PROGETTO DEFINITIVO PER LA REALIZZAZIONE DI UN PARCO EOLICO DA 34 MW NEL COMUNE DI SAVIGNANO IRPINO (AV) , CON OPERE DI CONNESSIONE IN CASTELFRANCO IN MISCANO (BN) E ARIANO IRPINO (AV)

**Centrale Eolica di Savignano Irpino
Analisi degli impatti sulle centrali eoliche confinanti**

Documento: **21-1027-TN01 Rev A** - Data: **04 Dicembre 2023**

La presente relazione è stata elaborata in riscontro alla richiesta di Integrazioni della Commissione Tecnica PNRR- PNIEC Ministero dell'Ambiente e della Sicurezza Energetica prot. n. 12835 del 14/11/2023, e precisamente in riferimento alla richiesta 1.1.a della nota sopra citata, in merito all'analisi degli impatti di rendimento rispetto ai parchi eolici già realizzati e/o in fase di approvazione con riferimento e anche rispetto ai seguenti ID 8618, ID 3949, ID 5964 come indicato nella nota.

Figura 3: vista con in evidenza le distanze dall'impianto Giglio 5D-3D (N163 per WTGSAB01-02-03-04-05) direzione prevalente da sudovest

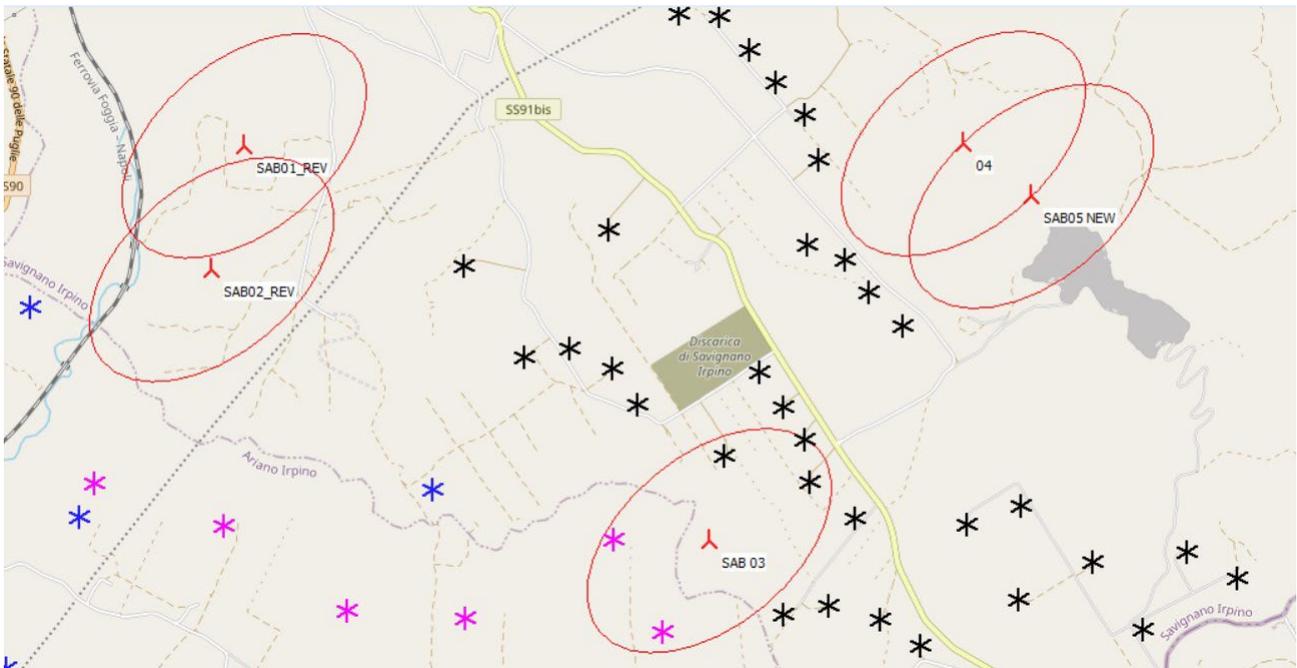
Mentre si evidenzia una interferenza, rispetto alla direzione prevalente del vento, tra le ellissi dell'aerogeneratore SAB03 ed alcuni aerogeneratori afferenti agli impianti sotto riportati:

Pertanto, al fine di risolvere l'interferenza emersa, per l'aerogeneratore denominato SAB03 si è ritenuto di proporre un lieve spostamento (circa 12 metri rimanendo nella stessa particella catastale) ed un diverso modello di aerogeneratore, rispetto a quello proposto in sede di istanza di Valutazione di Impatto Ambientale, con le seguenti dimensioni geometriche:

Nuovo Inquadramento catastale dell'aerogeneratore SAB03 proposto al fine di risolvere le interferenze, avente le seguenti coordinate: 517217 EST 4560349 NORD (**Coordinate WGS 84 UTM33**)

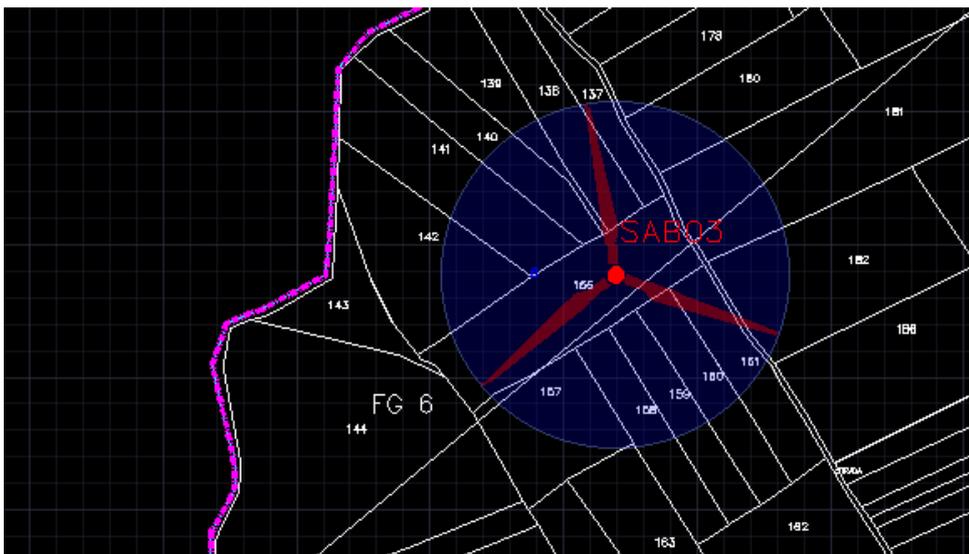
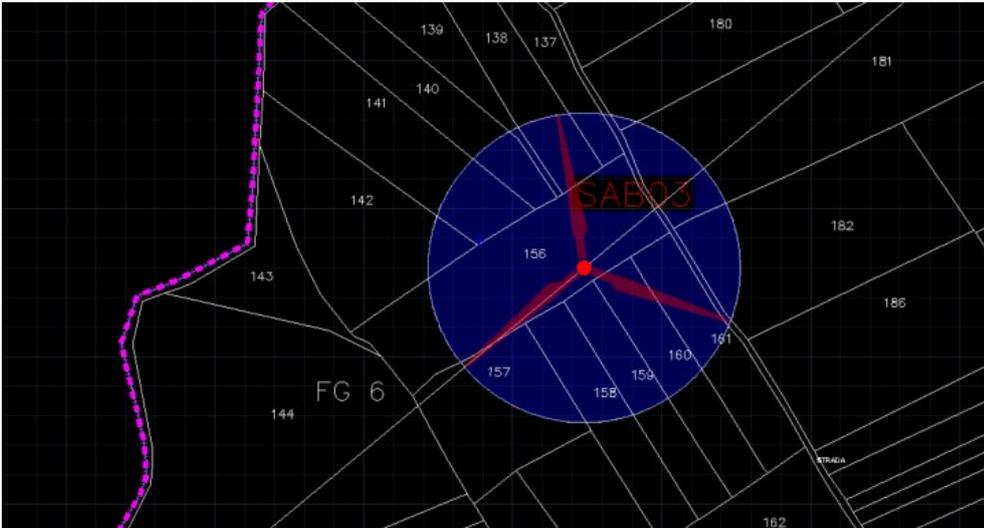
- Modello aerogeneratore Nordex N131
- Potenza 3,9 MW
- Diametro 131mt
- Altezza al mozzo 120 mt.

Inquadramento catastale dell'aerogeneratore SAB03 nel progetto depositato con istanza di Valutazione di Impatto Ambientale, avente le seguenti coordinate: 517212 EST 4560360 NORD (**Coordinate WGS 84 UTM33**)

Figura 4: vista con in evidenza le distanze dall'impianto Giglio 5D-3D (N163 per WTGSAB01-02-04-05) ed N131 per WTG SAB03, direzione prevalente da sudovest

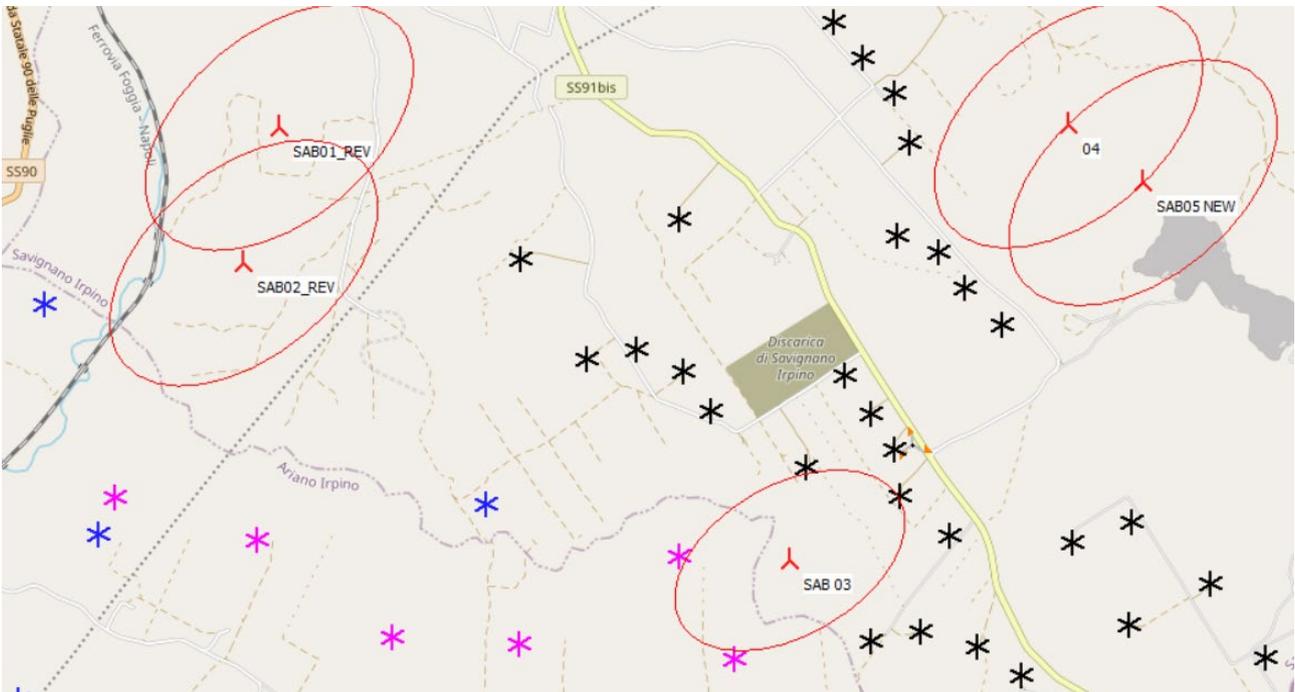
Alla luce di questa proposta di modifica del modello di aerogeneratore per la sola posizione SAB03, con le caratteristiche sopra menzionate, si è provveduto alla ricostruzione delle ellissi sulla seguente configurazione, che rispetta a pieno le distanze e minimizza le interferenze:

n.4 aerogeneratori N163-6.8MW HH118 (SAB01-SAB02-SAB04-SAB05) e n. 1 aerogeneratore N131-3.9MW HH120 (SAB03)
